DOPRAVNĚ-URBANISTICKÁ ANALÝZA

TRASY PŘÍMĚSTSKÉ ŽELEZNICE

PRAHA - LETIŠTĚ VÁCLAVA HAVLA - KLDNO VEDENÉ PRAHOU 6 a 7

2015-05 / PODKLAD PRO DALŠÍ DISKUSI

Proboštský dvůr - Ořechovka - bez demolic

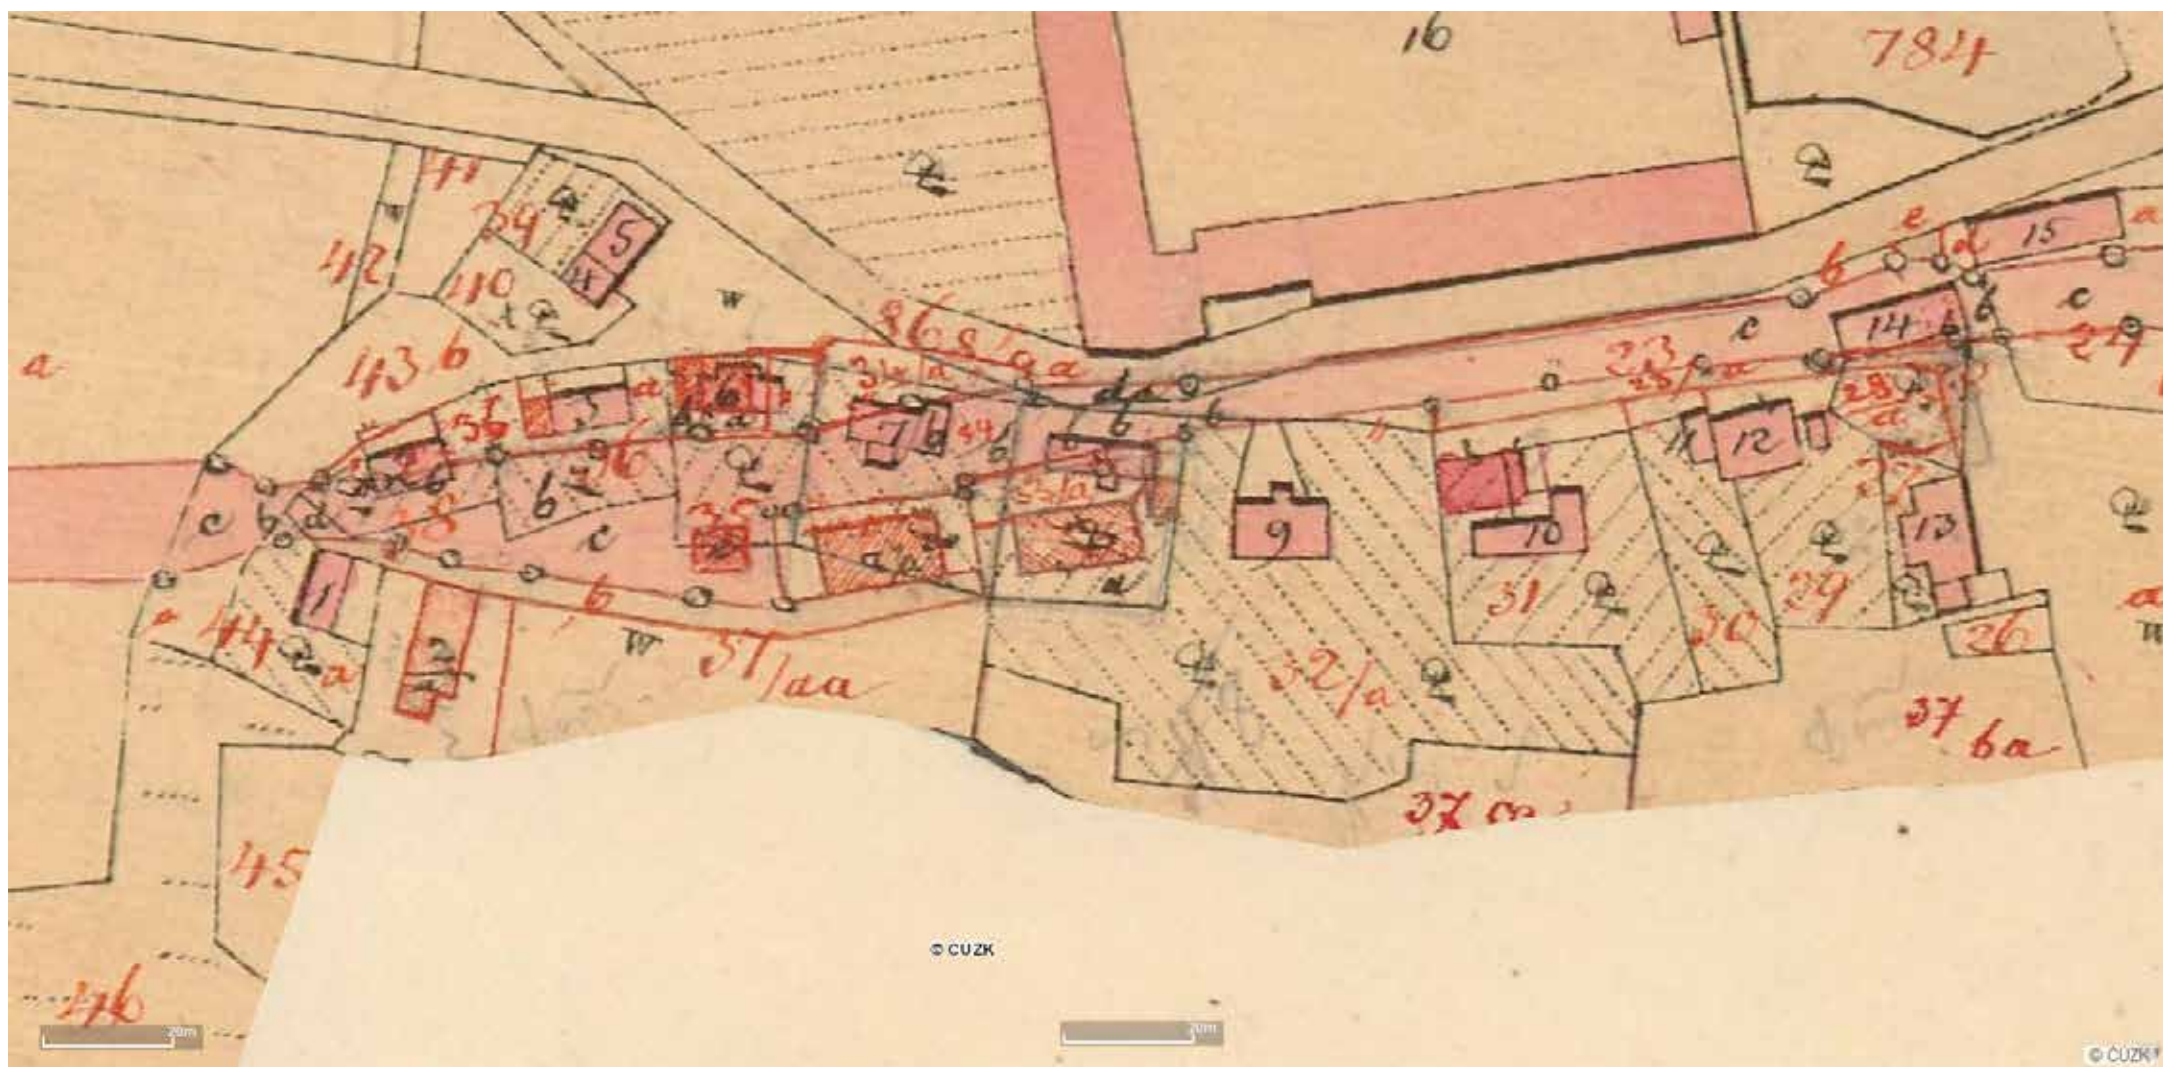
- s demolicemi
- dlouhý protihlukový tubus
